**Avis en date du 05 février 2019
de la Mission régionale d'autorité environnementale d'Île-de-France sur
le projet de parc éolien « Énergie du Gâtinais 2 » à Beaumont du Gâtinais et
Gironville (Seine-et-Marne)**

Synthèse de l'avis

Illustration 3 : Carte de synthèse des risques (source : étude de dangers)

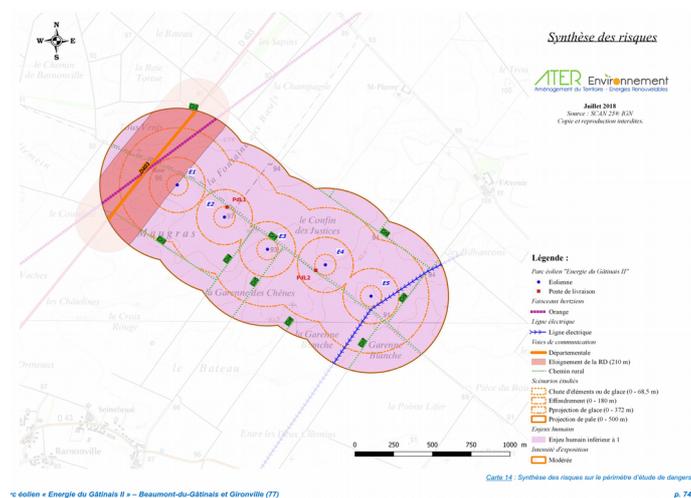
L'étude de dangers identifie (page 74) une ligne haute tension située à environ 70 m de l'éolienne n°5. L'analyse préliminaire des risques a conduit à écarter l'accident d'effondrement de l'éolienne n°5 sur la ligne haute tension de l'analyse détaillée des risques⁸.

La carte de synthèse des risques, reproduite ci-dessus, montre que cet effondrement pourrait se produire sur un chemin rural, et donc impliquer les personnes qui l'empruntent. Le nombre et la nature des usagers concernés et les conséquences pour eux d'une rupture de la ligne électrique ne sont pas présentées. L'analyse des incidences d'un tel accident doivent être, pour la MRAe, être approfondies et des mesures de prévention au besoin adoptées.

La MRAe recommande d'approfondir l'analyse de l'accident d'effondrement de l'éolienne n°5 sur la ligne haute tension et au besoin d'adopter des mesures de prévention complémentaires.
